高雄市都市計畫委員會 102 年 4 月 19 日第 28 次會議紀錄

第五案：變更高雄市都市計畫主要計畫農業區(凹子底地區農21)為住宅區、公園用地案、擬定高雄市都市計畫凹子底地區農21細部計畫案

土地使用管制要點修正對照表

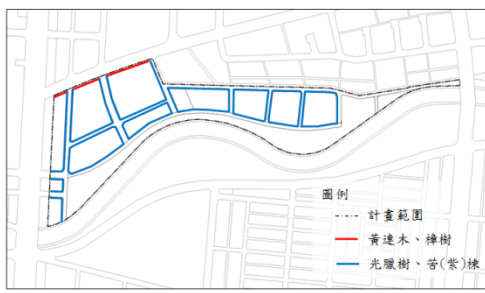
原公展草案內容		專案小組決議修正後內容	
條次	內容	條次	內容
1	本要點依「都市計畫法高雄市施行細則」第 30 條規定訂定之	1	本要點依「 都市計畫法 」第 22 條規定訂定之。
		2	本計畫區各類土地使用分區及公共設施用地容許之使用性質及建蔽率、容積率等，依「 都市計畫法高雄市施行細則 」之規定辦理。
2	本計畫區住宅區應依內政部訂頒「都市計畫各種土地使用分區及公共設施用地退縮建築及停車空間設置基準」規定辦理退縮，有關退縮規定如下： 1. 計畫區內住宅區、公園用地、停車場用地，應自面臨計畫道路境界線退縮 5 公尺以上建築，退縮部分得計入法定空地，有關退縮規定及退縮地內圍牆線、人行步道尺寸、可突出退縮線之構造物規定詳圖 9 及表 6： 2. 計畫區內 6 樓(含)以上或 20 公尺(含)以上之建築物需距基地境界線淨尺寸 1.5 公尺(含)以上建築，但建築基地適用容積移轉案件，應依容積移轉相關法令規定辦理。	3	條次修正，其餘同公展條文。
3	本計畫區內土地申請建築時，不得適用以下容積獎勵規定： 1. 「建築技術規則」建築設計施工編第十五章實施都市計畫地區建築基地綜合設計。 2. 高雄市政府 87 年 12 月 2 日公告發布本市都市計畫「變更高雄市都市計畫土地使用分區管制部分規定(容積獎勵規定，建物附設停車空間設置標準等)通盤檢討案」之獎勵規定。	4	條次修正，其餘同公展條文。
4	計畫區內之公共設施用地，得依「都市計畫公共設施用地多目標使用辦法」之規定辦理。	5	條次修正，其餘同公展條文。
5	公園用地內得考量防災需求及整體景觀設計，設置防洪之滯洪池。	6	條次修正，其餘同公展條文。
6	本計畫區住宅區內留設停車位及裝卸車位應依建築技術規則辦理，另機車停車位之設置應比照本市開放空間預審小組決議之機車設置標準辦理。	7	條次修正，其餘同公展條文。
7	本案新訂計畫道路有劃設截角部分，其截角劃設方式及標準依「高雄市建築管理自治條例」規定辦理。	8	條次修正，其餘同公展條文。
圖 9	凹子底原農 21 地區退縮規定示意圖	圖 9	凹子底原農 21 地區退縮規定示意圖
